# 2011年3月11日地震の観測記録を用いた 女川2号機原子炉建屋の地震応答解析結果について

(第160回 女川原子力発電所環境保全監視協議会委員のコメント回答)

令和4年8月30日

東北電力株式会社

2011年3月11日の地震で原子炉建屋耐震壁に作用した力と変形量の概念図

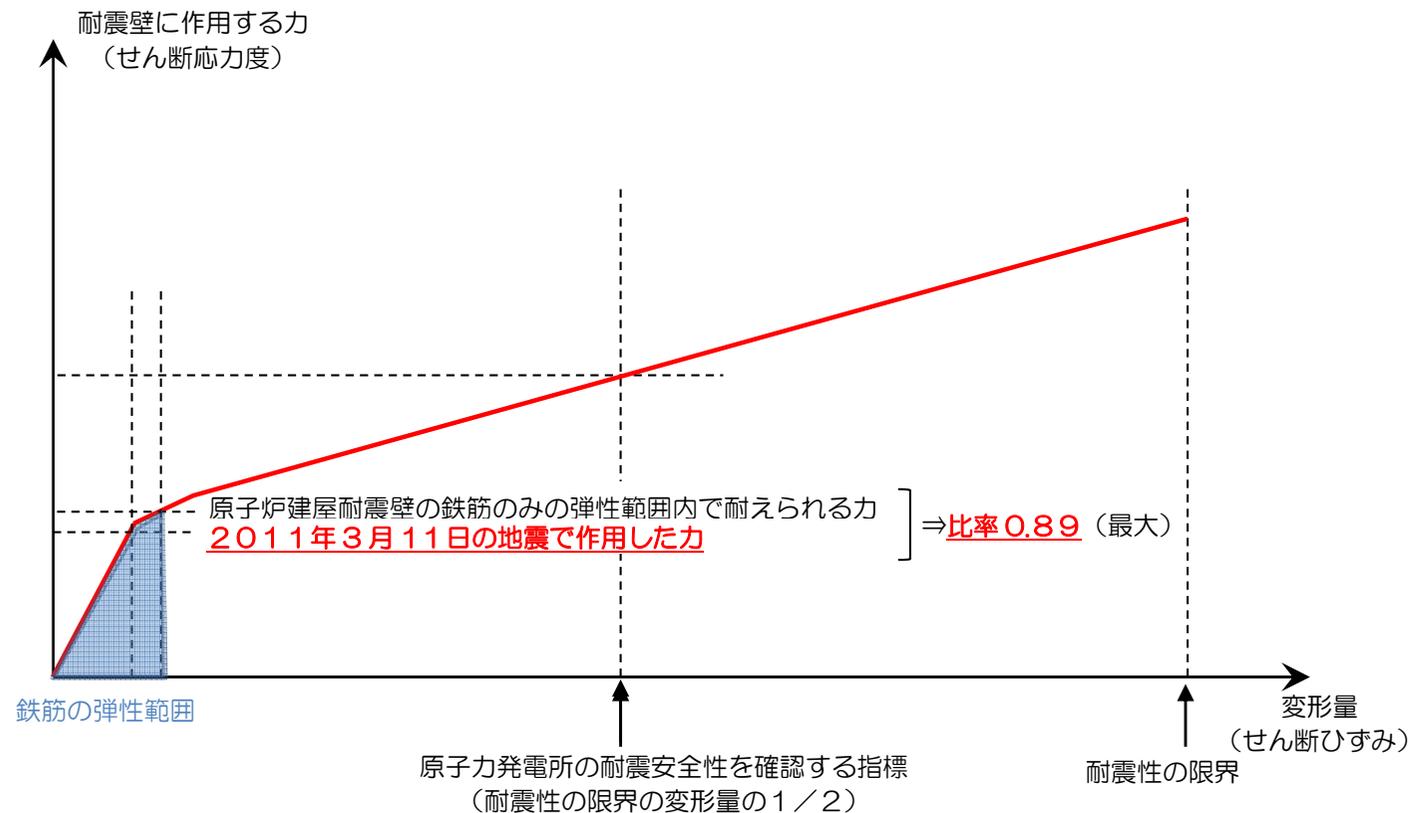
- 第160回女川原子力発電所環境保全監視協議会(2022年6月7日開催)にて、2022年3月16日の地震観測記録を用いた2号機原子炉建屋の地震応答解析結果をご報告した。
- その結果の一つとして、地震で作用した力と2号機原子炉建屋耐震壁の鉄筋のみの弾性範囲※1内で耐えられる力の比率※2が最大0.7であり、健全性が確保されていることをご報告している。
- その際にいただいた「2011年3月11日の地震で作用した力との比率はどうであったか」というご質問に対して回答するもの。

- 2011年3月11日の地震後も、同様の手法により地震応答解析を実施している。
- その結果、地震で作用した力と2号機原子炉建屋耐震壁の鉄筋のみの弾性範囲内で耐えられる力の比率は最大0.89であり、比率が1を下回っており、健全性が確保されていることを確認している。
